Verifiering av normvärdeslista

Grontmij AB
Energi & Elkraft

Energimarknadsinspektionen EI skall uppdatera normvärden för anläggningar och har uppdragit åt Grontmij att kvalitetssäkra framtagna värden i Rejlers kostnadskatalog.

12-36 kV metallkapslat ställverk

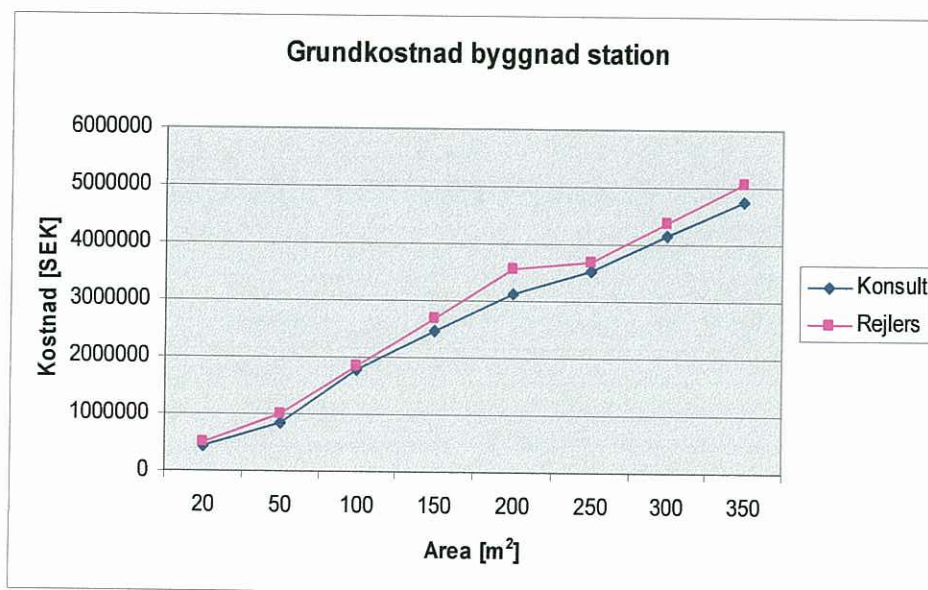
För metallkapslade anger Rejlers katalog ingen prisskillnad för frånskiljare alternativt brytare. Kontroll mot leverantörsuppgifter verifierar denna uppgift. Frånskiljare/brytare transformator beräknas i kostnadskatalogen vara c:a 40% högre än för frånskiljare/brytare linje. Detta beror främst på skillnad i omfattning av skydd och kontrollutrustning, som i allmänhet är mer omfattande för transformatorfacket. Rejlers antaganden anses vara riktiga.

1.2 Enkelstolpe blanktråd

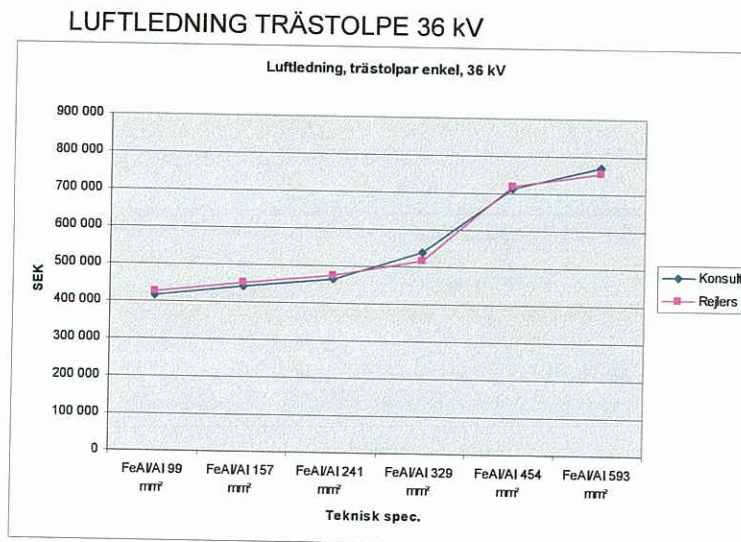
Graferna visar mycket god samstämmighet mellan Rejlers kostnadskatalog och kontrollkalkylerna för både 36 kV och 52 kV och Rejlers kalkyler anses vara rimliga.

1.3 Träportaler

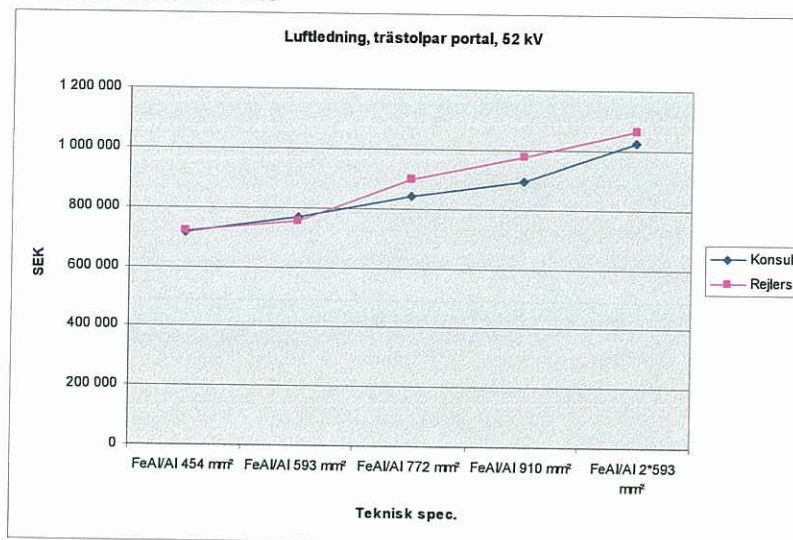
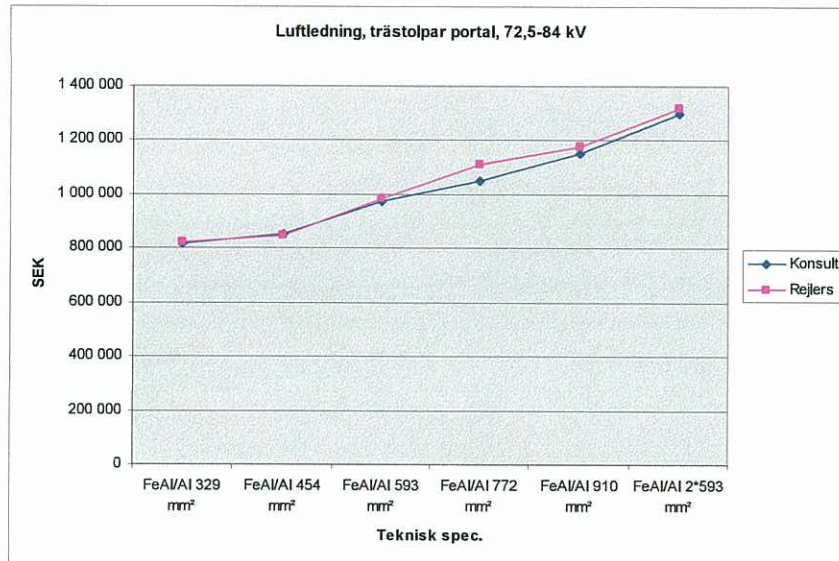
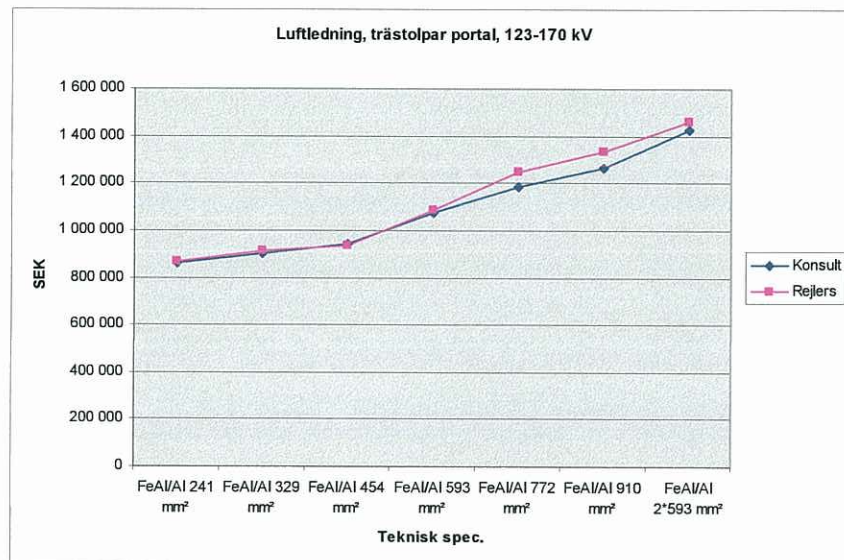
52 kV ledning avviker något med ett högre pris för Rejlers katalog från 772 mm² och uppåt. Avvikelsen är c:a 9% som mest vid 910 mm² och minskar igen vid duplex 2*593 mm². 72,5-84 kV ledning har samma trend, men avvikelsen stannar vid 5-6% för 772 mm² och 910 mm². Vid duplex 2*593 V är skillnaden försumbar. 123-170 kV ledning avviker som mest 5 % vid 772 och 910 mm².

Graferna visar god samstämmighet mellan Rejlers katalog och kontrollkalkyl. Avvikelserna acceptabla och Rejlers antaganden är rimliga.

2 Stålportaler

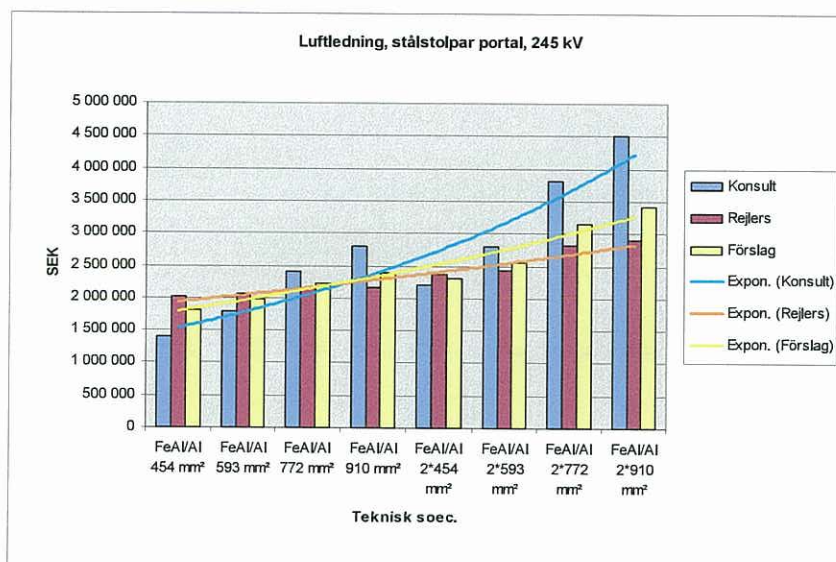
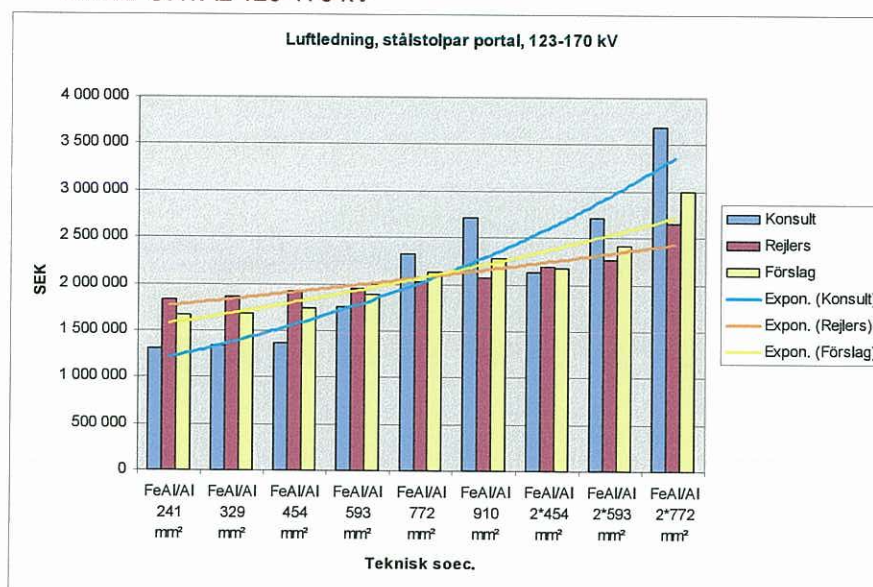
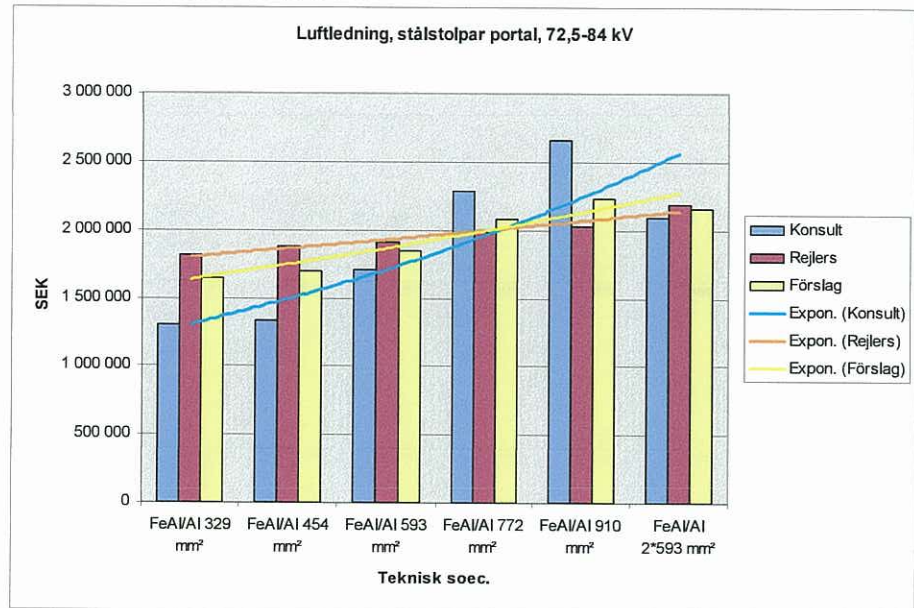
Vid jämförelser av kalkylerna kan utläsas en avvikelse som bäst kan beskrivas som skillnad i trendlinjernas kurv lutning snarare än nivå.

Rejlers ligger då högre för klenare linareor jämfört med kontrollkalkylen och lägre vid grövre areor. En av anledningarna kan vara olikheter i konstruktion/materialåtgång för portalerna eller olikheter i materialpris. Kalkylavvikelserna är störst för duplex med grov lina, men är även tydlig vid de klenaste areorna. Vår uppfattning är att vi har ett rimligt värde någonstans däremellan. I diagrammen för stålportaler har trendlinjer lagts in för Rejlers kalkyl och kontrollkalkyl. Vårt förslag är en justering av Rejlers kalkyl motsvarande 1/3 av differensen till kontrollkalkylen och har lagts in som komplement i graferna.

Diagrammen visar att det råder en viss skillnad, framförallt en högre prisökning (lutning) vid duplexutförande mot grövre dimension i den egna kalkylen, i jämförelse med Rejlers kostnadskatalog. Vid de klenare dimensionerna ligger egna kalkylen under Rejlers katalog. Se kommentarer i 3.4. Trenden återspeglas vid olika spänningsnivåer enligt nedan. På grund av dessa avvikelser har förslag på justering med 1/3 av differensen mellan kontrollkalkyl och Rejlers kalkyl lagts in i diagrammen.

När det gäller stålportaler har kontrollkalkylerna en brantare trendkurva för stigande area och duplex, varför det föreslås att prisuppgifterna korrigeras enligt inlagda uppgifter i diagrammen i Bilaga 2.

JORDKABEL TÄTORT 36 kV

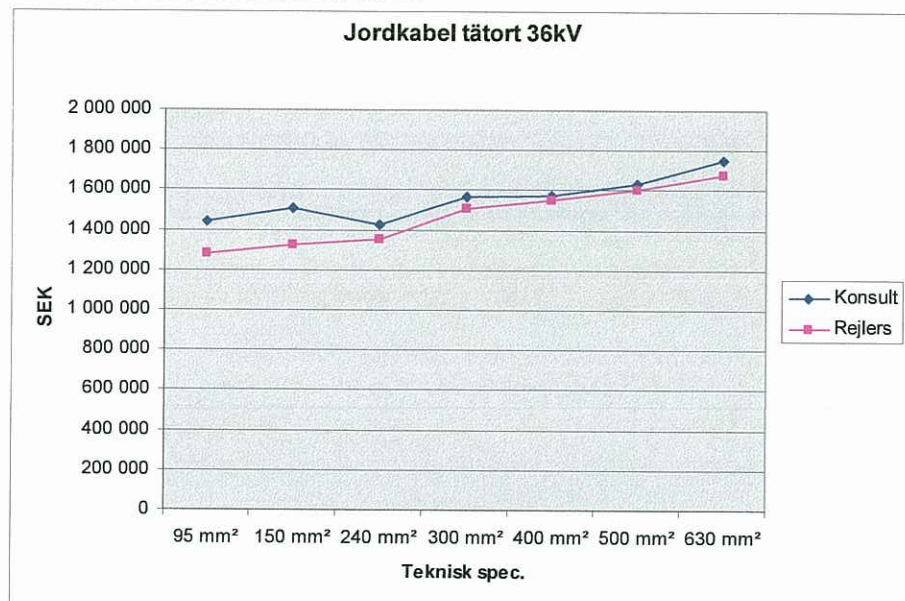
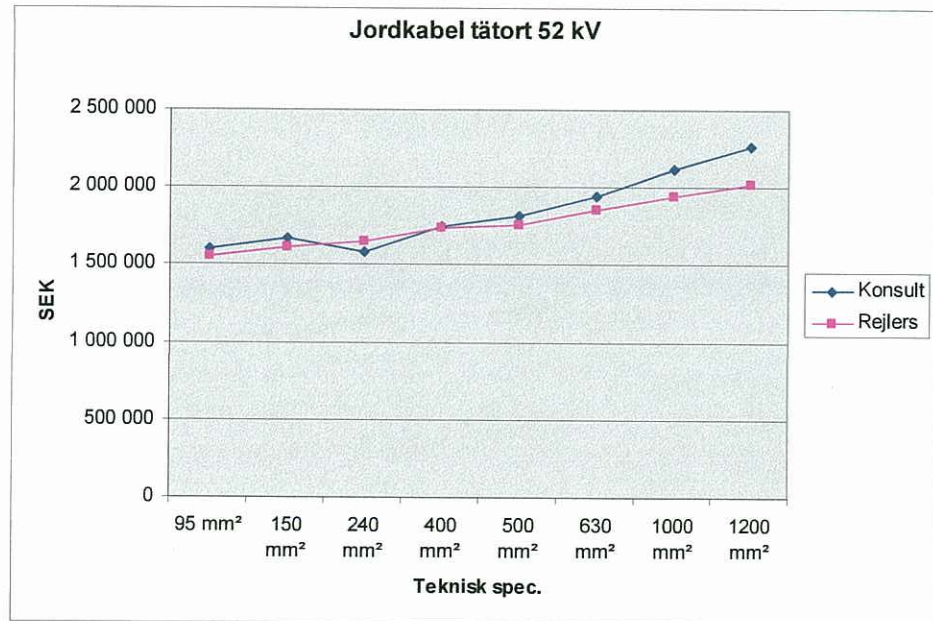
Vissa avvikelser visas i graferna för olika spänningsnivåer. Som mest avviker kalkylerna med c:a 14% för de klenare dimensionerna vid 36 kV. Detta är rimligt eftersom Rejlers lyft ut ändavsluten i sina kalkyler. Med hänsyn till detta samstämmer Rejlers katalog mycket bra med kontrollkalkylerna till och med 84 kV. Därefter ligger Rejlers kalkyler något högt med tanke på att ändavsluten tillkommer, men vid spänningsnivån 123 kV och uppåt är ofta kablarnas utformning/prestanda i högre grad specificerade av kunden vilket innebär en osäkerhet i kalkylerna. Rejlers antaganden anses rimliga.

Not: För de lägre spänningsnivåerna kan 240 mm² kabel vara marginellt billigare än 150mm². Det kan bero på lokala prissättningar.

JORDKABEL TÄTORT 72,5 kV

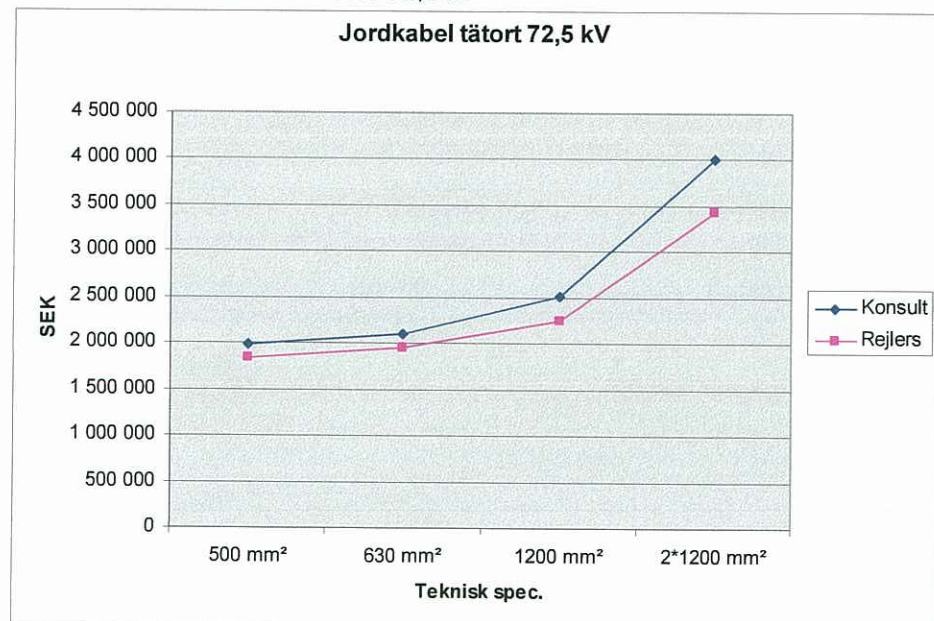
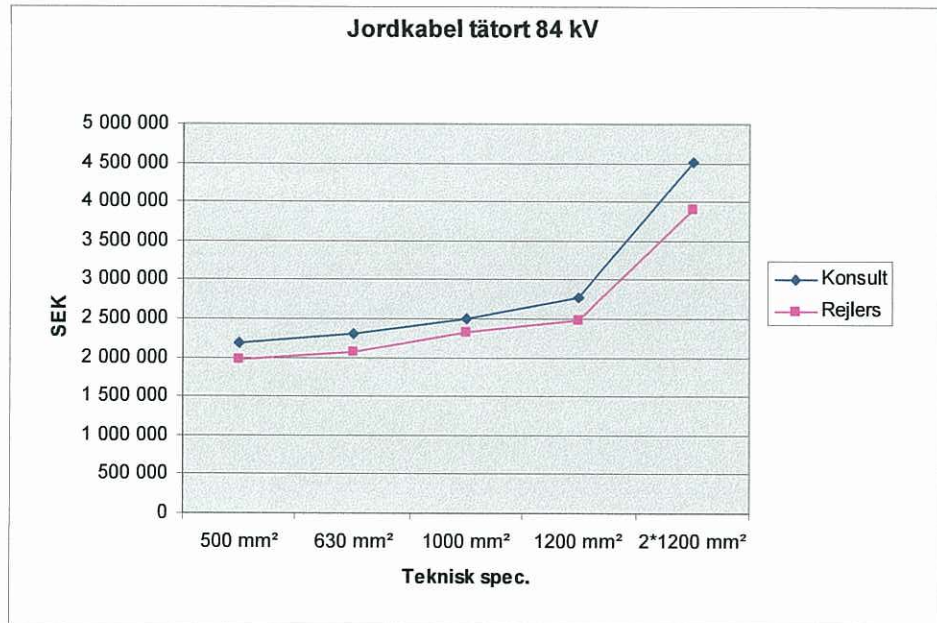
För 72,5 och 84 kV tenderar skillnaden mellan Rejlers kalkyl och kontrollkalkylen att marginellt öka vid grövre area till max 15-16% där kontrollkalkylen ger det högre värdet. Detta är rimligt med hänsyn till att ändavsluten lyfts ur Rejlers kalkyl.

4.1 Metallkaplade ställverk (inomhus) 12 – 36 kV

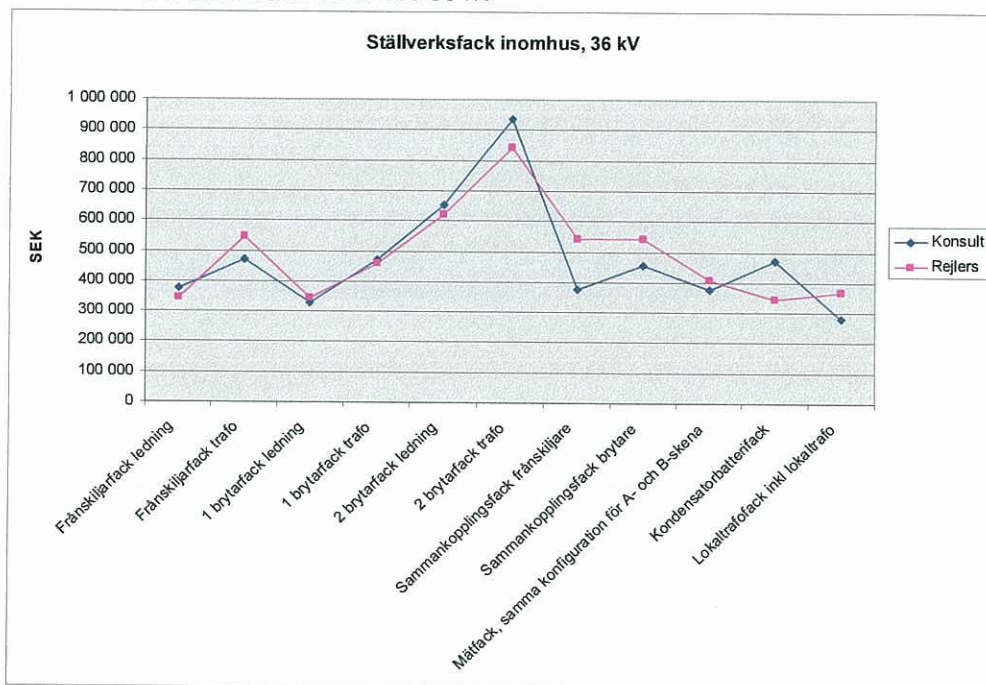
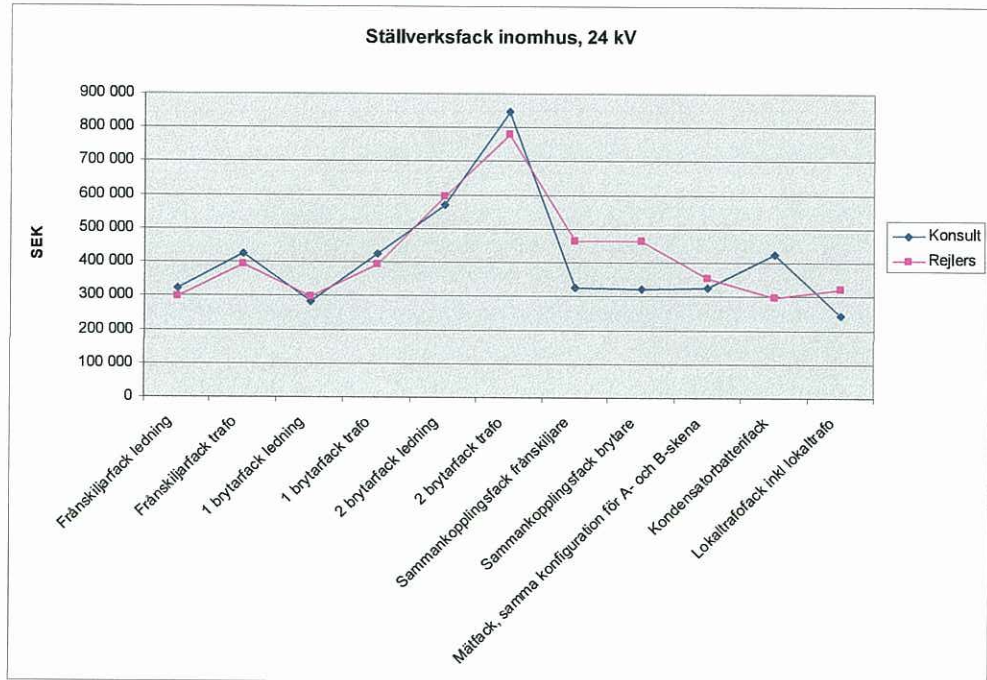
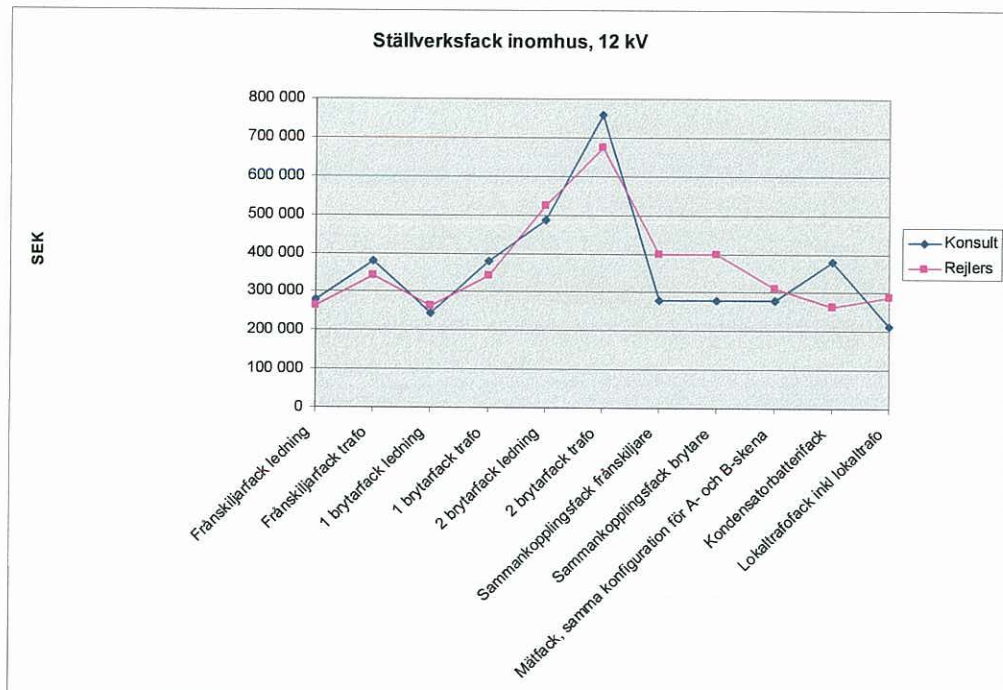
Inomhus ställverk 12-36 kV metallkapslade har verifierats med leverantörsuppgifter som grund. Mindre avvikelser förekommer med både lägre och högre kostnad finns mot Rejlers kostnadskatalog, men genomsnittligt stämmer kostnadsnivåerna bra överens. Skillnaden i kalkylnivå för sammankopplingsfack kan troligen förklaras med att vår kalkyl inte tagit med jordningskopplare och kontrollutrustning till dessa fack. Rejlers kostnadskalkyl anses rimlig.

Rejlers kalkyler stämmer mycket bra mot kontrollkalkylerna som baseras på uppgifter från leverantör.

För skillnad mellan kalkylnivåerna för sammankopplingsfack hänvisas till 5.2.1

4.2 Konventionella ställverk 36 – 72,5 kV

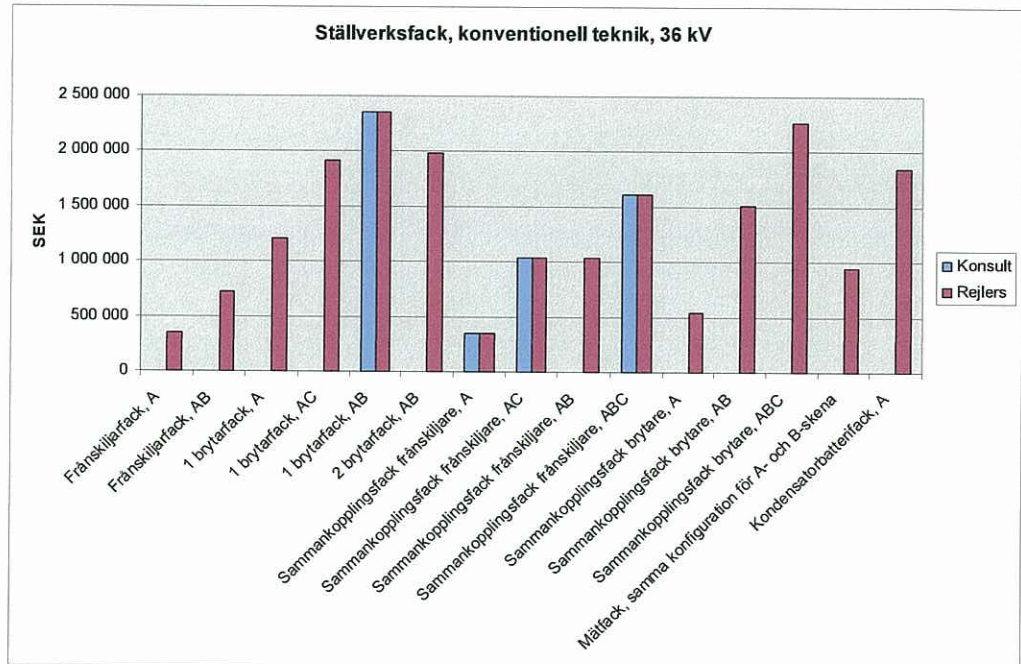
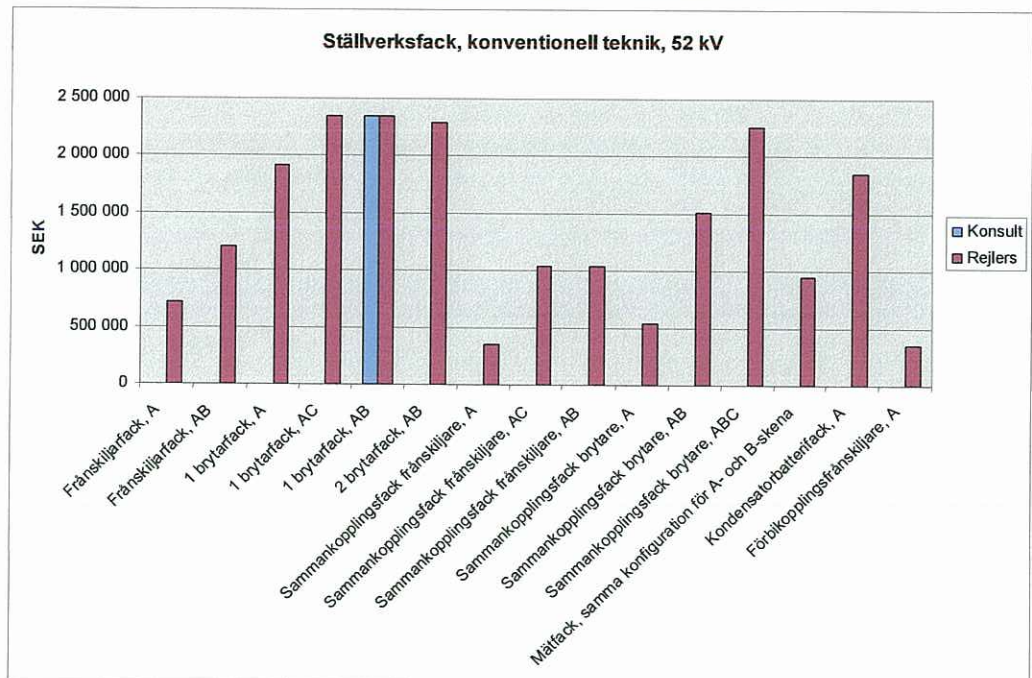
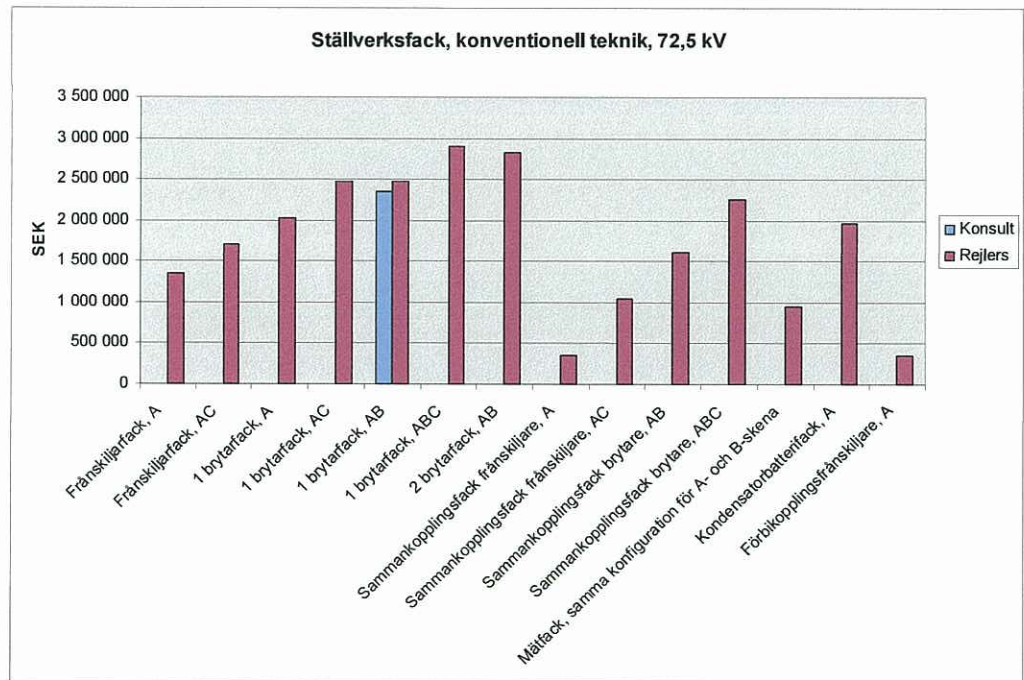
Ett fåtal kontrollkalkyler genomfördes för konventionella ställverk och dessa överensstämde med Rejlers kalkyler.
